Tredjepartskontroll i praksis

Uavhengig kontroll av utført tiltak (rasvoll) i bergskråning/ur

Urdviki Rv9

Konklusjon for uavhengig kontroll Urdviki Rv9

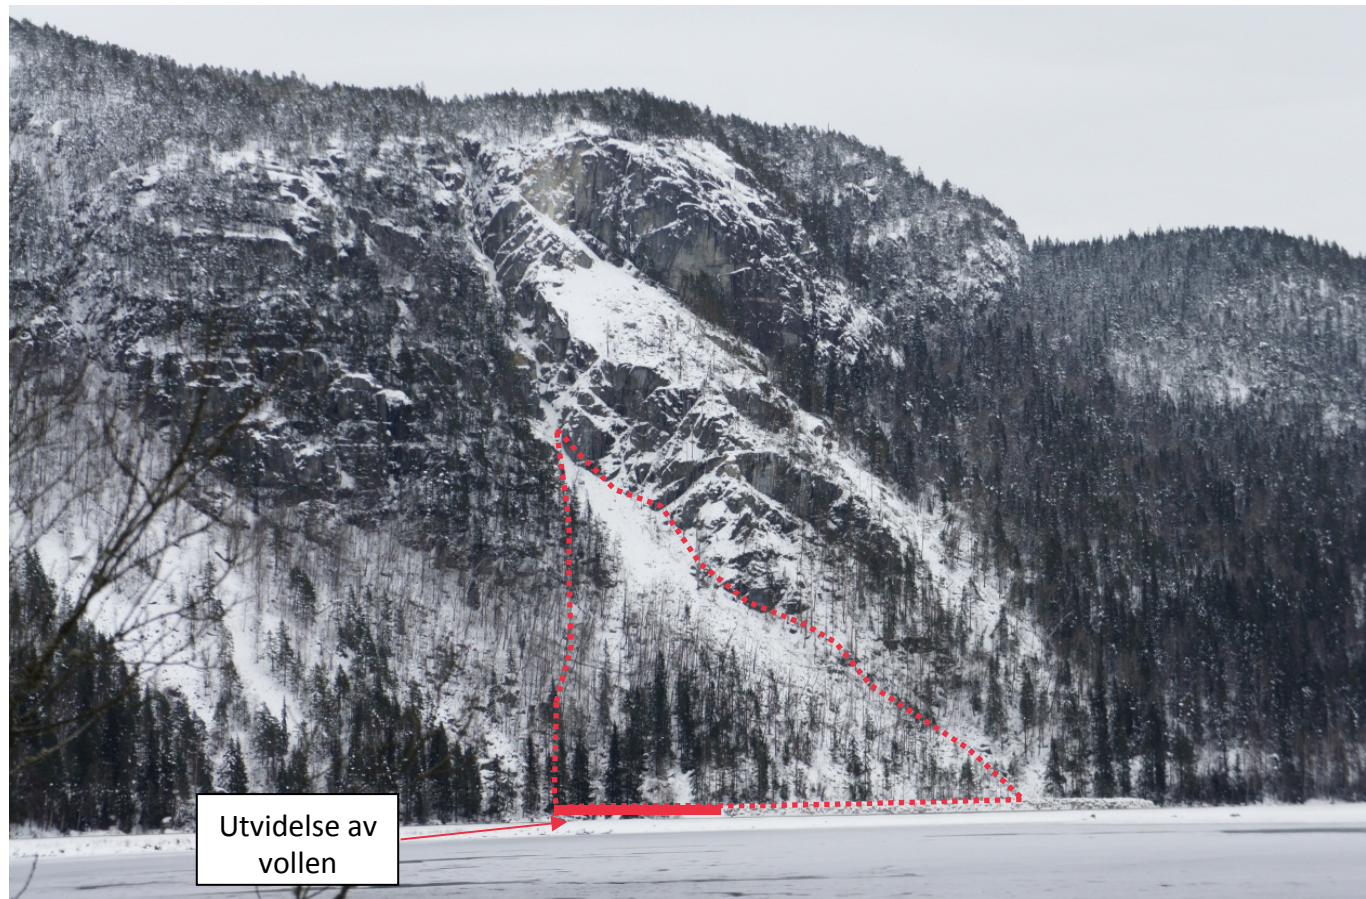
- Ut fra informasjon tilgjengelig, utført befarings og egne beregninger er det konkludert at:
 - Rasvullen som ble bygd i september 2011 er en god løsning for å sikre Rv9 ved Urdviki i Bygland kommune.
 - Steinblokker og små ras i fremtiden er ikke forventet å nå vegen med eksisterende rasvoll som tiltak.
 - Steinblokker/ras kan skje nord og sør for vollen. Ras nord fra vollen kan komme fra kløfta og ha nok energi til å nå vegen. Det anbefales derfor å utvide vollen mot nord
